PROVINCIA DE CHIRIQUÍ, DISTRITO DE DAVID, CORREGIMIENTOS DE DAVID, PEDREGAL,
PROYECTO CATEGORÍA III, VERIFICACIÓN DE COORDENADAS,
"PROYECTO PUERTO BARÚ".

1	TEMA	Respuesta a la primera información aclaratoria del Estudio de Impacto Ambiental Categoría III, para el proyecto denominado “PROYECTO PUERTO BARÚ”,
2	PROMOTOR	OCEAN PACIFIC FINANCIAL SERVICES CORP
3	NUMERO DE EXPEDIENTE	DEIA-III-F-010-2023 AAC-EXT-2023-9185
4	UBICACION	Corregimiento de Chiriquí, distrito de David y provincia de Chiriquí.
5	AEROPUERTO DE INCIDENCIA	Aeropuerto Internacional Enrique Malek.
6	COMENTARIOS U OBSERVACIONES	<ol style="list-style-type: none">Revisada la documentación relacionada a la respuesta de la primera información aclaratoria perteneciente al PROYECTO PUERTO BARÚ, correspondiente al plan de gestión integral de residuos sólidos, considerando todas las áreas y tipos de residuos a generar durante las etapas de construcción y operación, luego del análisis se está de acuerdo con las acciones descritas (Centros de acopio por edificación definiendo el uso de contenedores cerrados en su totalidad, equipos para la recolección y transferencia, plantas de tratamiento de residuos sólidos para su pre-tratam

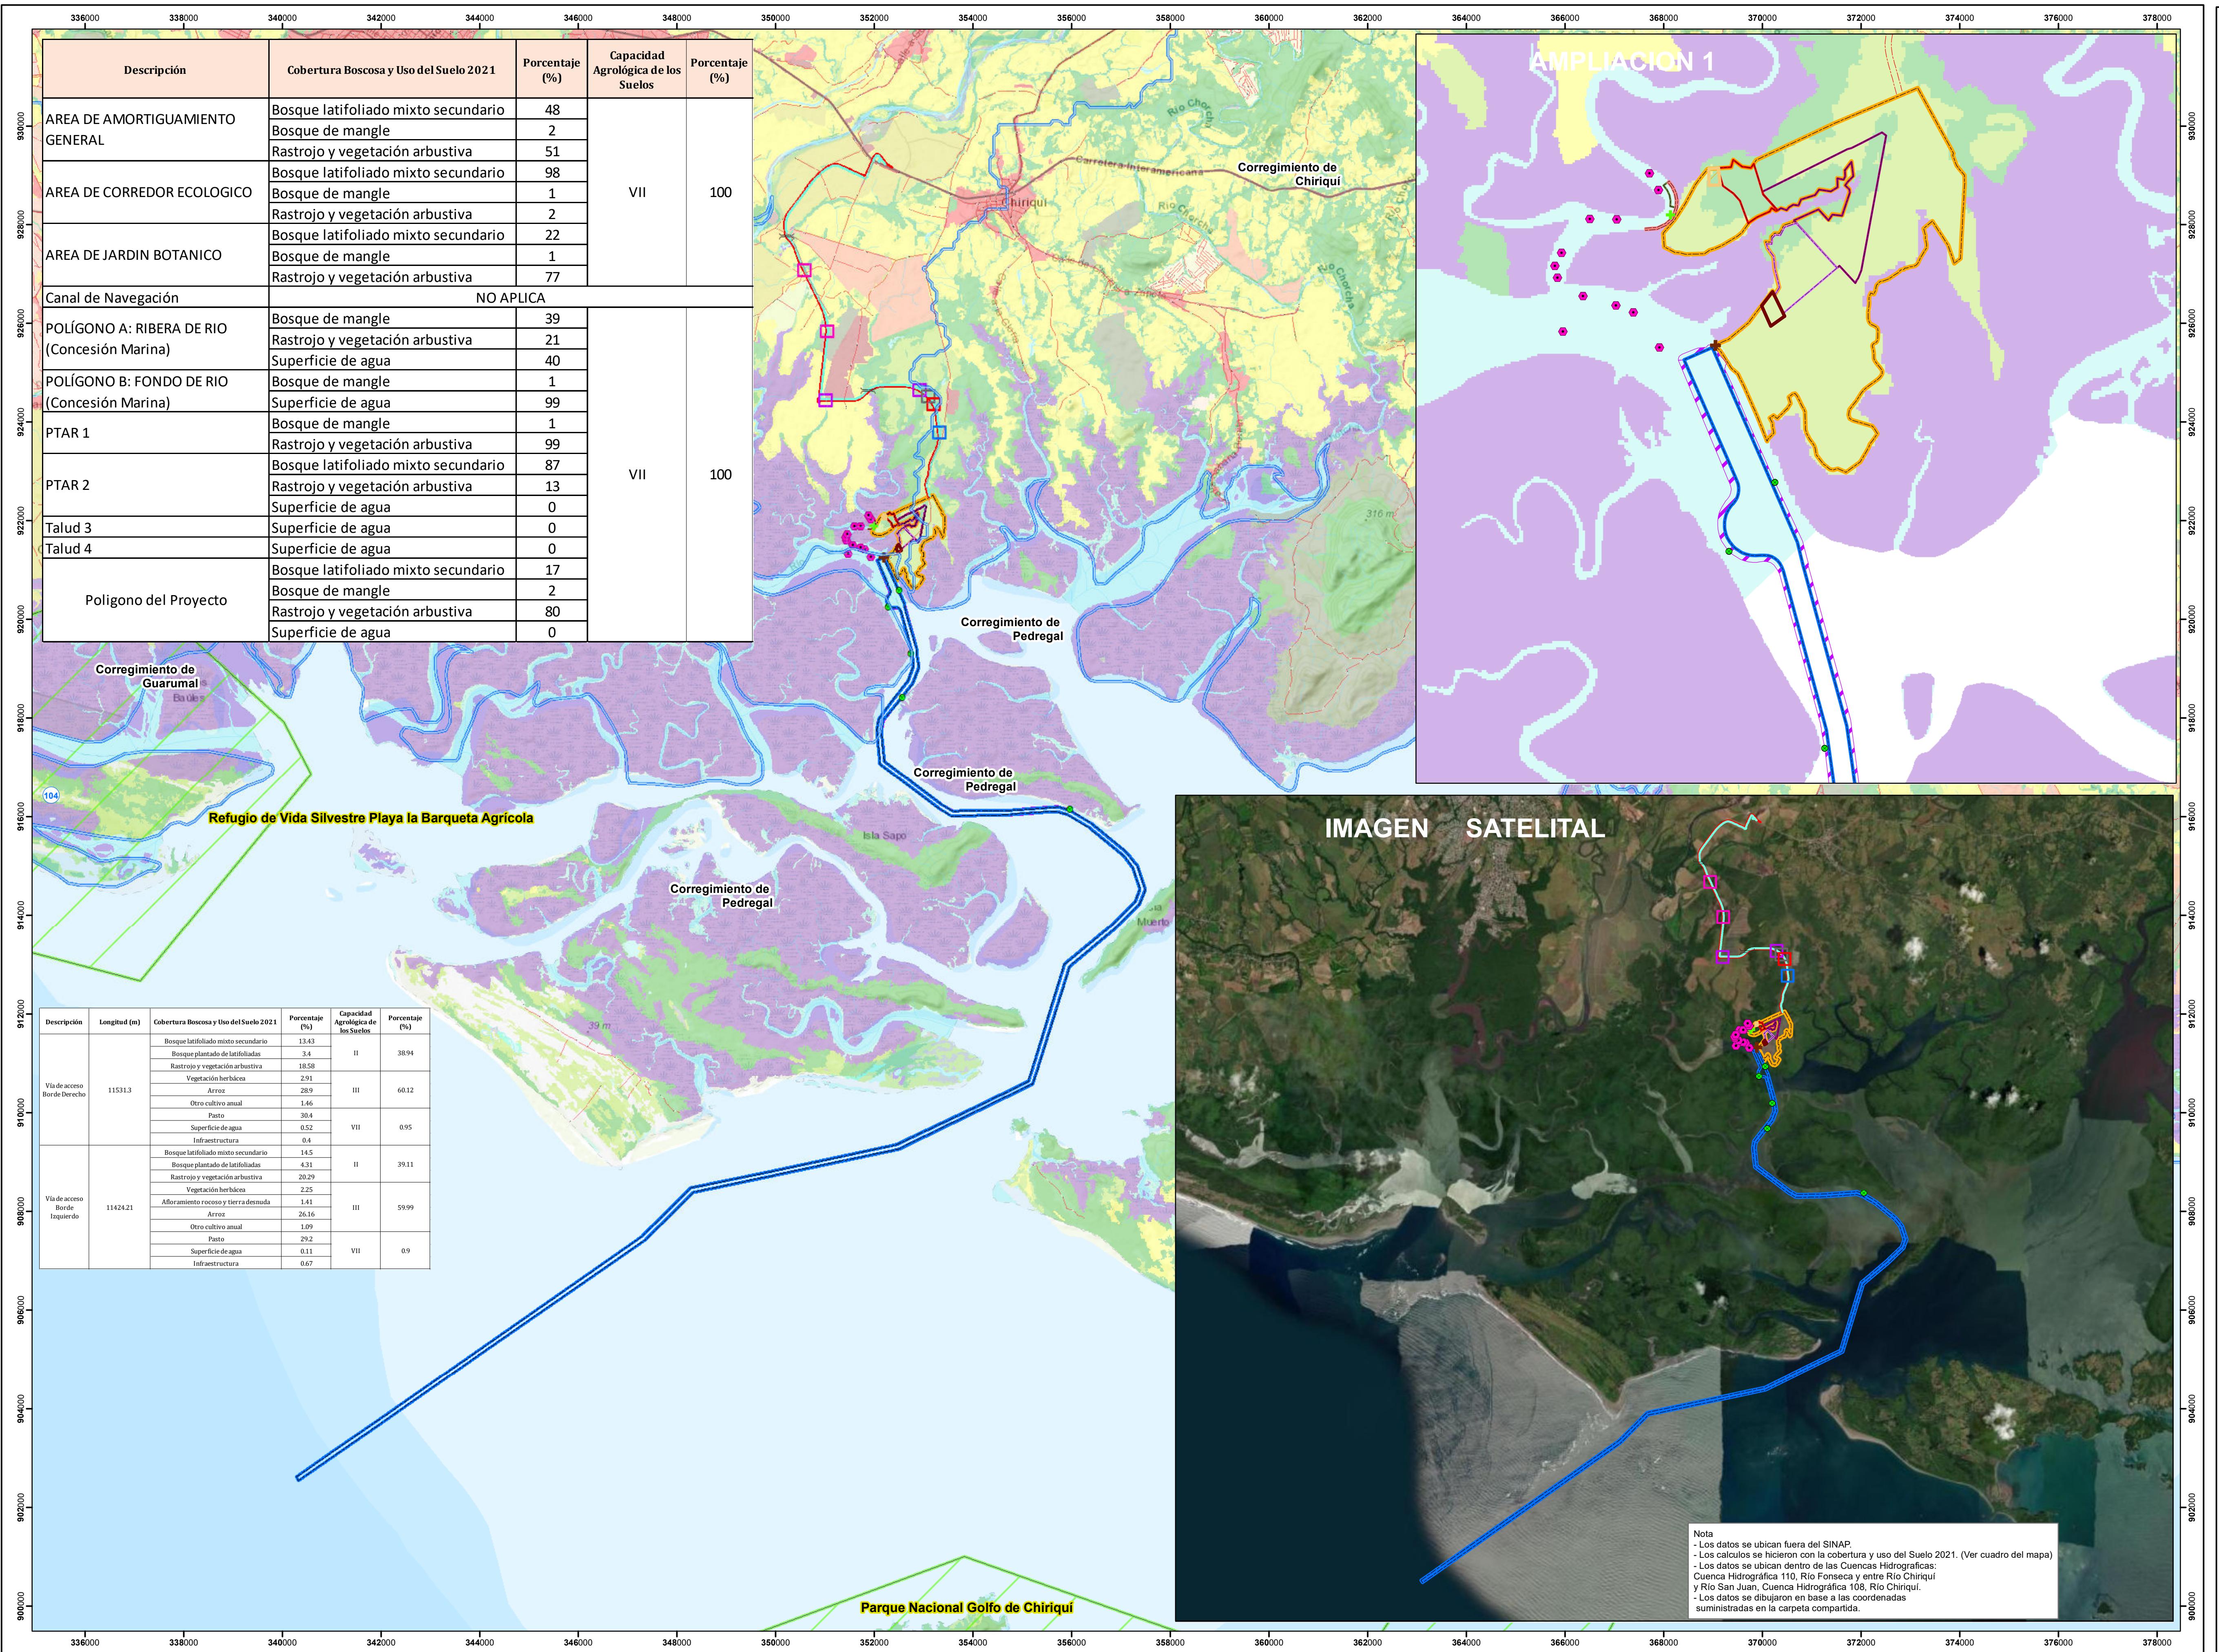
En atención al memorando DEEIA-0632-2609-2023, donde solicita generar una cartografía que nos permita determinar la ubicación del proyecto, correspondiente al Estudio de Impacto Ambiental, categoría III, denominado "**PROYECTO PUERTO BARÚ**", cuyos promotores **OCEAN PACIFIC FINANCIAL SERVICES, CORP**, le informamos que con los datos proporcionados se determinó lo siguiente:

Variables	Descripción
Área De Amortiguamiento General	17 ha + 6,298.19 m ²
Área De Corredor Ecológico	3 ha + 9,532.84 m ²
Área De Jardín Botánico	7 ha + 8,334.32 m ²
Canal De Navegación	335 ha + 9,754.5 m ²
Polígono A: Ribera De Rio (Concesión Marina)	0 ha + 3,400.05 m ²
Polígono A: Ribera De Rio (Concesión Puerto Barú)	0 ha + 330.86 m ²
Polígono B: Fondo De Rio (Concesión Marina)	0 ha + 3,041.69 m ²
Polígono B: Fondo De Rio (Concesión Puerto Barú)	0 ha + 137.24 m ²
Polígono C: Fondo De Rio (Concesión Puerto Barú)	0 ha + 173.66 m ²
Polígono D: Fondo De Rio (Concesión Puerto Barú)	0 ha + 225.07 m ²
Polígono E: Ribera De Rio (Concesión Puerto Barú)	0 ha + 17.89 m ²
Polígono F: Fondo De Rio (Concesión Puerto Barú)	0 ha + 102.96 m ²
Ptar 1	0 ha + 9,660.49 m ²
Ptar 2	0 ha + 4,111.88
Talud 1	7 ha + 2,505.5 m ²
Talud 2	12 ha + 2831 m ²
Talud 3	0 ha + 3987.5 m ²
Talud 4	11 ha + 892.25 m ²
Talud 5	7 ha + 702 m ²
Área De Amortiguamiento General	17 ha + 6,298.19 m ²

Polígono del Proyecto	Superficie: 3,137 ha + 668.31 m ²
Vía de acceso Borde Derecho	Longitud: 11531.3 m

Vía de acceso Borde Izquierdo	Longitud: 11424.21 m
Puntos	1 cajón 1.5H X 1.8 A, 1 Cajón 1.8H X 2.0A, 1 Cajón 2.0H X 3.0A, 1 Cajón 2.5H X 3.0A, 1 Cajón 2.5H X 3.0A, 3 Cajones 2.5H X 3.0A, 3 Cajones 2.5H X 3.0A, Análisis Manglar, Balizas propuestas B-I1, Balizas propuestas B-I2, Balizas propuestas B-I3, Balizas propuestas B-I4, Balizas propuestas B-I5, Balizas propuestas B-D1, Balizas propuestas B-D2, Balizas propuestas B-D3 Balizas propuestas B-D4, Balizas propuestas B-D5, Balizas propuestas B-D6 Balizas propuestas B-D7, Descarga (PTAR1), Descarga (PTAR2), Puente
División Política Administrativa	Provincia: Chiriquí. Distritos: David.
Cobertura Boscosa y Uso del suelo, año 2021	Corregimientos: David, Pedregal. Bosque latifoliado mixto secundario, Bosque de mangle, Rastrojo y vegetación arbustiva, Superficie de agua.
Capacidad Agrológica de los Suelos	Tipo: II, III, VI, VII
Sistema Nacional de Áreas Protegidas (SINAP)	Fuera
